Mission régionale d'autorité environnementale

**Avis délibéré de la mission régionale d'autorité  
environnementale de Bretagne  
sur le projet de centrale photovoltaïque à  
Radenac (56)**

**n° 010327/A P**

Figure 2 : Plan d'implantation des panneaux photovoltaïques (source : dossier - mise en forme : DREAL)

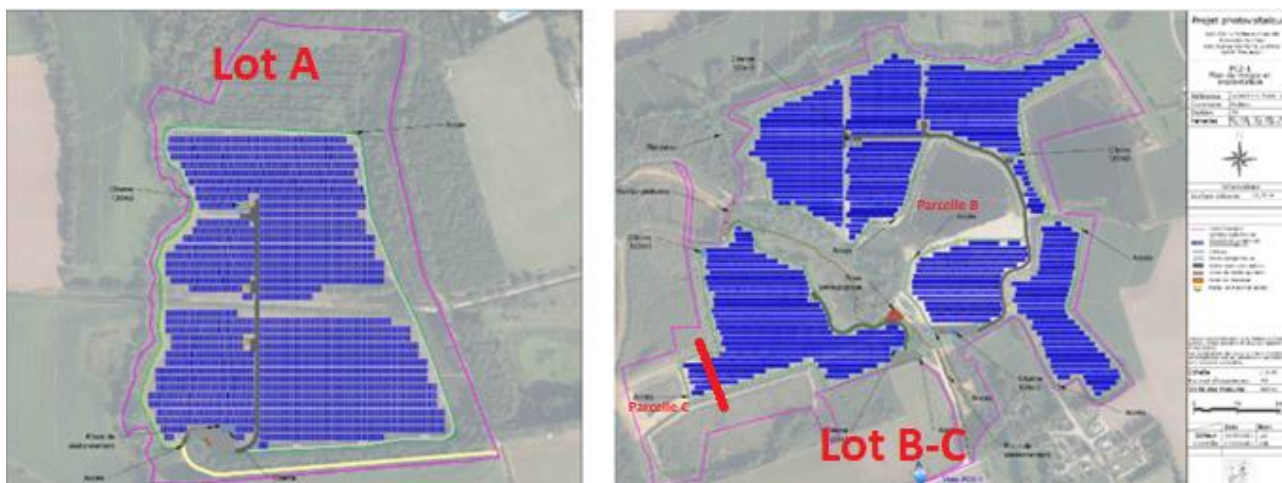
L'ancrage sera réalisé à l'aide de pieux battus ou vissés avec probablement des scellements en béton. Un espacement de 2,50 m sera respecté entre les rangées. La centrale disposera de 9 postes de transformation à haute tension, de 2 postes collecteurs à haute tension et de 7 citernes d'eau d'extinction incendie. Des tranchées devront être creusées afin de raccorder les postes de transformation aux postes collecteurs. Un câble souterrain reliera les postes collecteurs à un poste de livraison construit à une distance de 6,7 km sur la commune de Pleugriffet. Le tracé du raccordement électrique envisagé traverse la commune de Régigny. L'accès au lot A nécessitera l'aménagement d'une route sur un linéaire de 250 m et celui du lot B-C se fera par l'entrée de l'ancienne carrière après son redimensionnement. Le démantèlement de la centrale interviendra après 30 années d'exploitation.

**L'Ae recommande de compléter la présentation du projet en confirmant :**

- **la technique d'ancrage choisie ;**
- **l'emplacement des tranchées ;**
- **le tracé définitif du raccordement électrique entre les postes collecteurs et le poste de livraison.**
